VERKSTADS- MEDDELANDE

BETR.	HANDBROMS	PRODUKT	P
	140-serien	GRUPP	55
DATUM	Augusti 1968	NR	4

Nytt utförande av dragstång 140-serien.

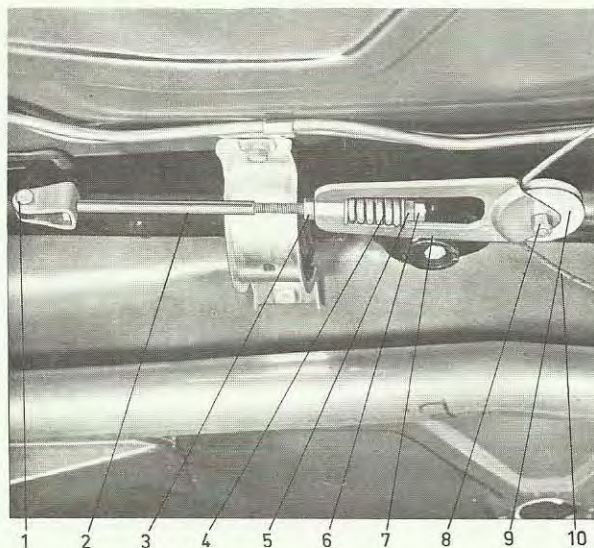
På rubricerade vagnar har vi från och med vecka 33 i förbättrande syfte infört en ny dragstång med block, se bild, som ersättning för dragbygeln. Den nya dragstången kan monteras på äldre vagnar varför Reservdelsavdelningen endast kommer att föra denna som reservdel.

Vid montering av den nya dragstången erfordras följande detaljer.

* ersättes efter vecka 48 av 680912.
